Granskningsutlåtande

**Detaljplan för del av Sannorna 5:1, badanläggning Framnäs,
Lidköpings kommun**

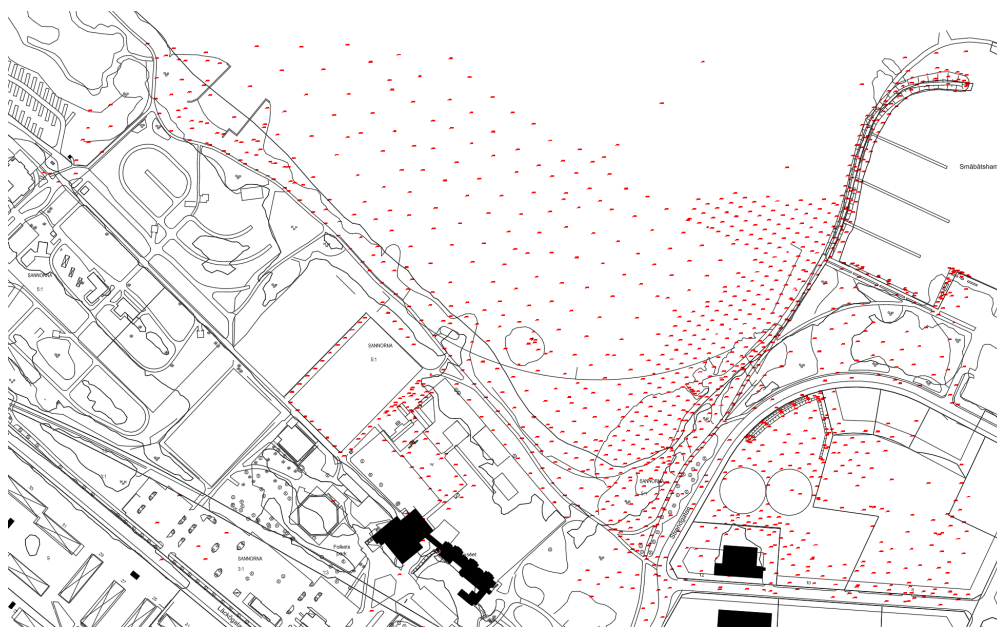
I bilaga 1 i [3] framgår att sensitiviteter strax under 200 har uppmätts inom området i lerlagrets överkant och sensitiviteter som överstiger 200 har uppmätts på djup större än 6 m. Historiska skred som karterats av SGU i Lidans uppströms Lidköping indikerar att där större nivåskillnader förekommer kan de historiska skredens bakkant ligga uppemot 300–400 m från Lidans åkant. SGU har även karterat ett stort skredärr i Råda strax väster om Lidköpings tätort med ett avstånd på ca 1,5 km mellan skredets bakkant och (av SGI antagna) framkant. Baserat på denna information kan det därmed finnas risk för omfattande områdesskred där det finns betydande nivåskillnader i kombination med extrem kvicklera. Enligt kartmaterial som SGI tagit del av förefaller det som att det saknas betydande nivåskillnader på land i eller omkring planområdet, men det är oklart om det finns djupa instabila undervattenslänter utanför strandkanten till Vänern. SGI har tidigare lyft denna frågeställning i ett yttrande till en intilliggande detaljplan. Detta yttrande är daterat 2025-08-29 med dnr 4.3.1-2506-0980. Enligt Sjöfartsverkets sjökort är bottenytan flack och vattendjupen är små, men mätningarna förefaller ha låg kvalitet (sjömätning äldre än 1940). Förutsatt att det kan uteslutas förekomst av betydande nivåskillnader vid Vänern samt djupa undervattenslänter i Vänern har SGI inga invändningar mot stabilitetsbedömningen i [3]. SGI rekommenderar att kommunen kontrollerar att denna förutsättning gäller genom att gå igenom tillgängligt batymetriskt underlag och utvärdera dess tillförlitlighet.

- I stabilitetsberäkningarna i [3] har stabiliteten beräknats för dammen i/vid planområdets norra del, benämnd sektion A. Vid dammens släntrönn finns ett anlagt gångstråk och en byggnad som inte har beaktats i beräkningarna. Beräkningarna bör revideras med representativa marklaster för befintliga förhållanden.
